Gemeente Amsterdam

# Overzicht vervolgacties naar aanleiding van vragen en ideeën van bewoners, wandelingen april en september 2022

Datum: 20 januari 2023
Van: Aeola Bruin, projectmanager gemeente Amsterdam

Gemeente Amsterdam
Wat doen we met de vragen
en wensen van bewoners?
De omgeving
Halte Noorderpark:
fietsparkeren,
Looproutes, Groen,
Veiligheid en Méér.
1
2
3
4
5
'22
www.livetekenen.nl

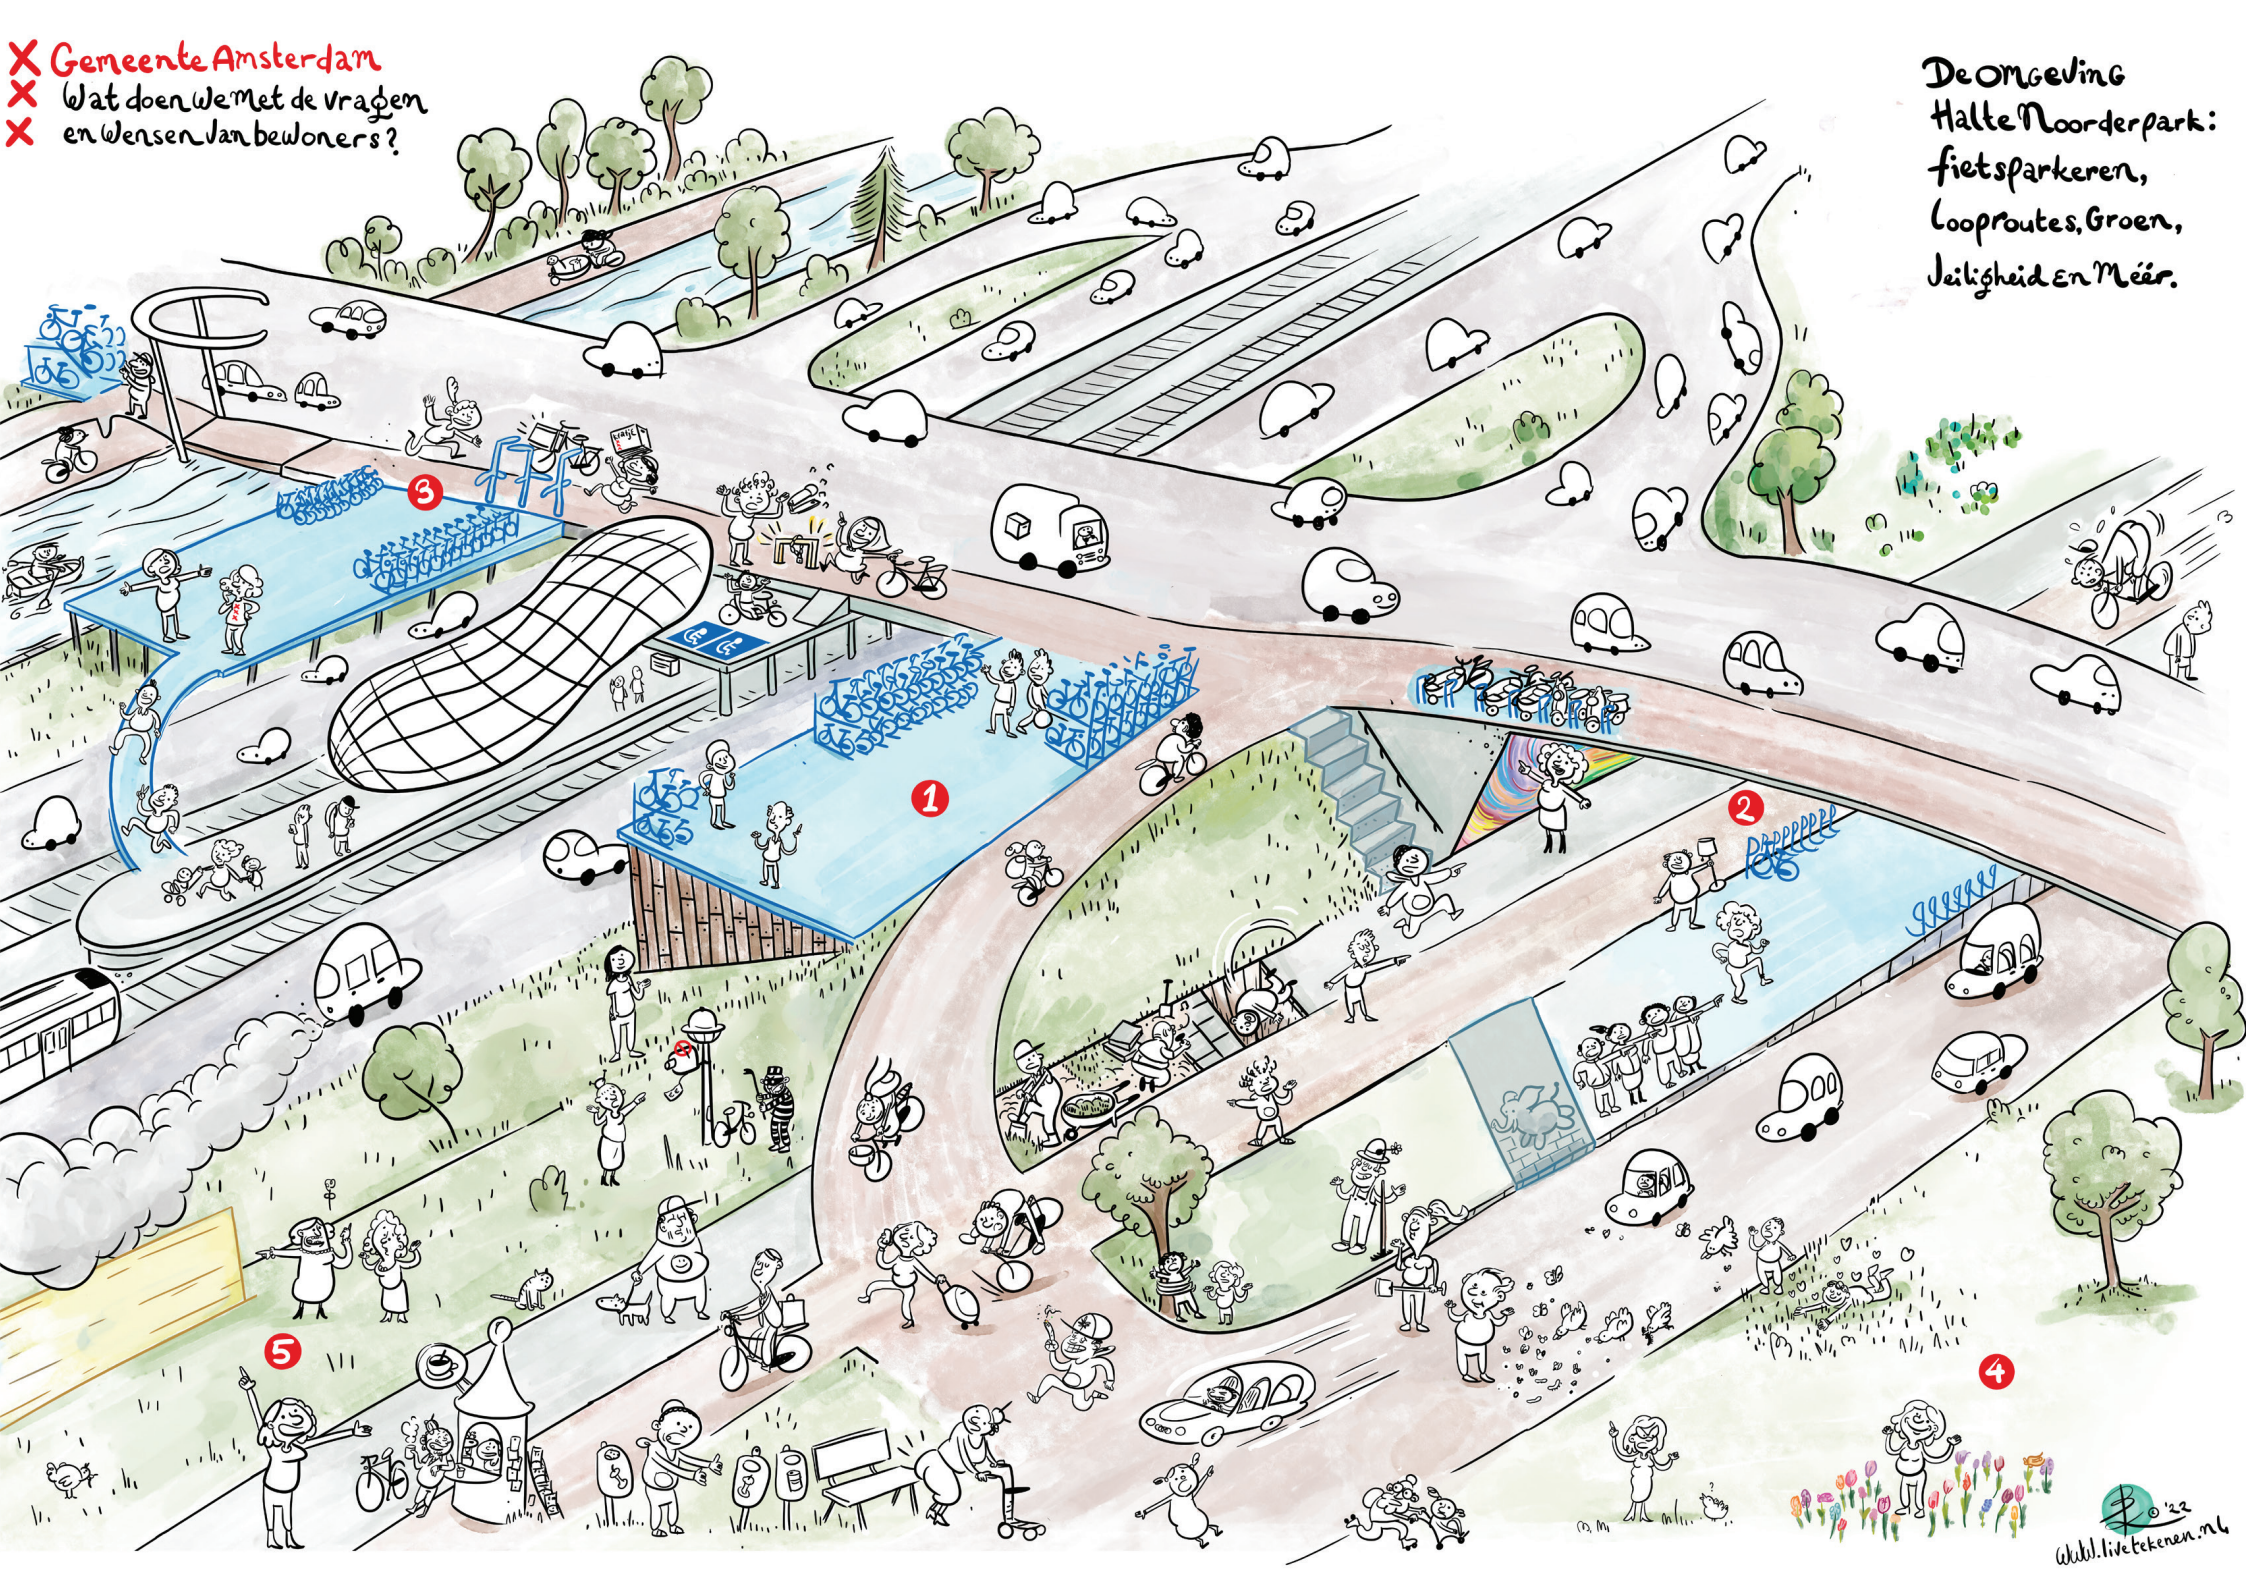
| **1. Fietsplatform aan de oostkant** | |
|---|---|
| Reacties op de komst van het platform met 500 fietsparkeerplekken zijn positief, men ziet het als een logische plek voor meer fietsparkeerplekken. | We gaan het platform realiseren. |
| De Fietsersbond wil graag een overkapping op het platform, zodat fietsen droog staan | Het realiseren van een overkapping kost ongeveer 100.000 euro extra. Dit past niet binnen het projectbudget. |

| **2. Fietsparkeren in en rondom de tunnel** | |
|---|---|
| Bijna iedereen kan meegaan met extra fietsparkeerplekken in de tunnel langs de Adelaarsweg. Er is een duidelijke voorkeur voor één ontwerp waarbij fietsparkeerplekken aan één zijde worden gemaakt, waardoor de muurschildering en bijbehorende stoep vrij blijven. Betere verlichting in de tunnel is daarbij wel belangrijk. | Dit gaan we uitvoeren. Verlichting in de tunnel wordt verbeterd. |
| Bewoners willen graag iets waar ze hun scooter of bakfiets met een slot aan vast kunnen maken, zodat die minder snel gestolen wordt. | Op de scooter- en bakfietsparkeerplaats boven op de tunnel maken we lage buizen waar scooters en bakfietsen makkelijk een wiel aan kunnen vastmaken met een slot. |
| Bewoners willen graag dat de parkeerplekken voor mensen met een handicap/ beperking dichterbij de ingang van de metro geplaatst worden. | We hebben de fietsparkeerplekken voor mensen met een beperking naar de fietsparkeerplek direct naast de ingang van de halte verplaatst, aan de oost- en westkant. |

| **3. Fietsparkeren aan de westkant bij de Meeuwenpleinbrug** | |
|---|---|
| De aanwezigen vroegen zich af of er ook nog extra fietsparkeerplekken aan de westkant van het metrostation kan komen, boven het talud (groenstrook) bij de Meeuwenpleinbrug. | De meeste ruimte om meer fietsparkeerplekken te maken is aan de oostkant. Daarom creëren we daar nu de fietsparkeerplekken. We hebben de groene grasstrook aan de Westkant ook onderzocht. Daar kun je minder plekken maken en dit kost twee keer zoveel per fietsparkeerplek. Dat geld is er nu niet. Deze optie houden we in ons achterhoofd mocht er in de toekomst nog meer behoefte zijn aan fietsparkeerplekken en er genoeg geld is. |

| **4. Groen** | |
|---|---|
| Bewoners zijn enthousiast over het toevoegen van meer bloemen en planten om de biodiversiteit en uitstraling van het gebied te verbeteren. Bloemen en planten die het hele jaar bloeien met veel kleur hebben de voorkeur. | We hebben twee varianten voor het groen uitgewerkt met daarin planten en bloemen die het hele jaar bloeien met veel kleur. Tijdens de tweede wandeling kunnen bewoners kiezen welke variant het wordt (zie reactie hieronder) |

| **5. Veiligheid en omgeving** | |
|---|---|
| Bewoners geven aan dat de voetpaden in het gebied onlogisch zijn. Soms stoppen ze zomaar en dan moet je doorlopen op het fietspad. Op drie plekken ontbreekt een voetpad, waardoor voetgangers via het fietspad lopen. | We maken voetpaden op deze aangegeven plekken, zodat er logische looproutes ontstaan. |

| *Wat is er gezegd tijdens de **tweede** wandeling?* | *Wat kunnen we doen?* |
|---|---|
| Eén van de bewoners geeft aan de kruising van het schuin aflopende fietspad vanaf de Johan van Hasseltweg met het fietspad langs de Adelaarsweg onveilig te vinden. Er lopen veel voetgangers over het fietspad richting de wijk aan de Adelaarsweg en fietsers remmen niet goed af. | Het kruispunt richten we veiliger in. Het schuin aflopende fietspad wordt bij de kruising versmald van ruim 15 meter naar ongeveer 10 meter. Fietsers zullen meer afremmen als ze naar beneden rijden omdat er minder ruimte is. Hierdoor ontstaat er meer ruimte om de stoep te verbreden. De bocht voor voetgangers wordt daardoor kleiner, de afstand naar de wijk aan de Adelaarsweg wordt korter, waardoor voetgangers sneller via het voetpad naar de wijk lopen. |
| De wens is om bankjes te plaatsen voor meer gezelligheid in het gebied en voor mensen die slechter ter been zijn. | We plaatsen een bankje boven aan de trap die vanaf de Adelaarsweg en het fietstunneltje omhoog gaat naar de Johan van Hasseltweg. |
